НАЦИОНАЛНА ГВАРДЕЙСКА ЧАСТ
София - 1113, бул. "Асен Йорданов" № 2

РАЗЯСНЕНИЕ № 1
на основание чл. 29, ал. 2 от ЗОП

ДЕТАЙЛ "1" М 1:10

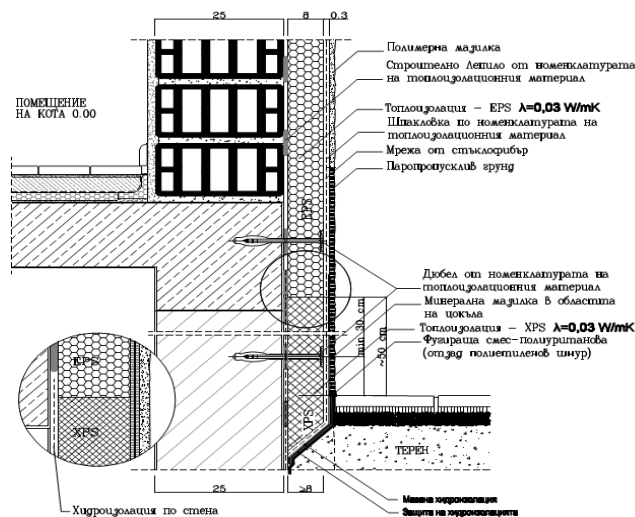
Въпрос: "В Приложение 13, позиции 38 и 39 от част Архитектура е посочен "Екструдиран пенополистирол" за топлоизолация на фасадните стени,

38	Топлоизолация от "Екструдиран пенополистирол" отвън по фасадни стени с деб. 8см	м2	815,20
39	Облицовка с " Екструдиран пенополистирол " за топлоизолация с деб. 2см по страници на прозорци и външни врати	м2	150,60

а в приложените проекти архитектурният детайл е следният:

Отговор: Топлоизолацията на фасадните стени в горепосочения архитектурен детайл следва да се разчита "Екструдиран пенополистирол".
